**EMPRESA MARANHENSE DE ADMINISTRAÇÃO PORTUÁRIA-EMAP  
ESCLARECIMENTO  
TOMADA DE PREÇOS Nº 005/2016 – EMAP**

A Comissão Setorial de Licitação - CSL da Empresa Maranhense de Administração Portuária - EMAP, em razão de solicitação da empresa ÂNCORA MANUTENÇÃO E SERVIÇOS LTDA, torna público aos interessados, com base na manifestação da Gerência de Projetos da EMAP (GEPRO), os esclarecimentos a seguir sobre itens da **TOMADA DE PREÇOS Nº 005/2016 – EMAP**, cujo objeto é contratação de empresa especializada para implantação do sistema elétrico e iluminação do berço 108, no Porto do Itaqui, em São Luís do MA.

Anexo I, resolução 39 do COTRAN.

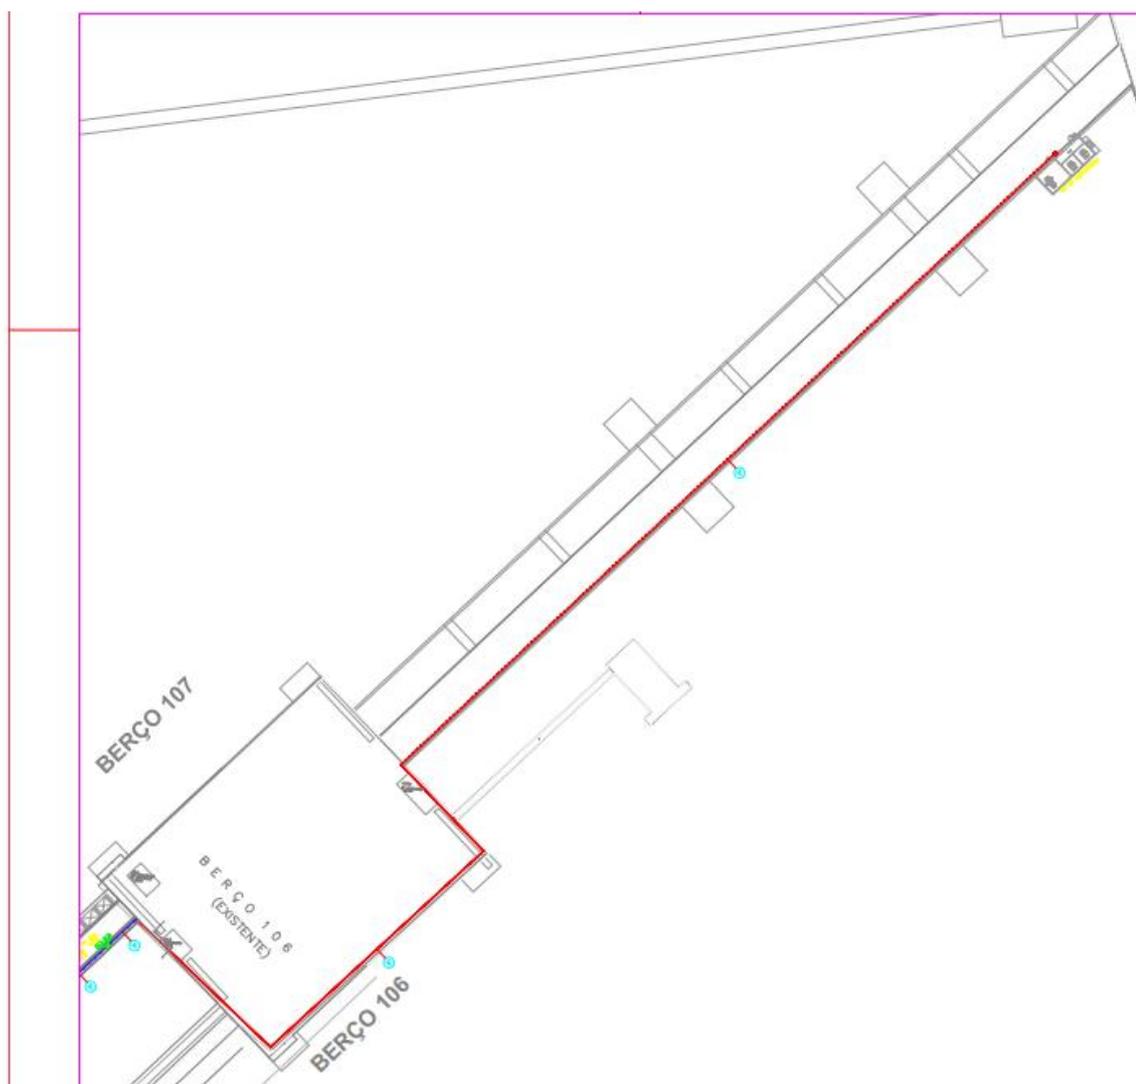
11) No orçamento possui as seguintes dimensões para esse elemento de lombada “...3,70 X 6,00 X 0,10 METROS...” e “...com largura de 1,50M.” poderias confirmar as dimensões e volume, fornecendo o projeto das lombadas?
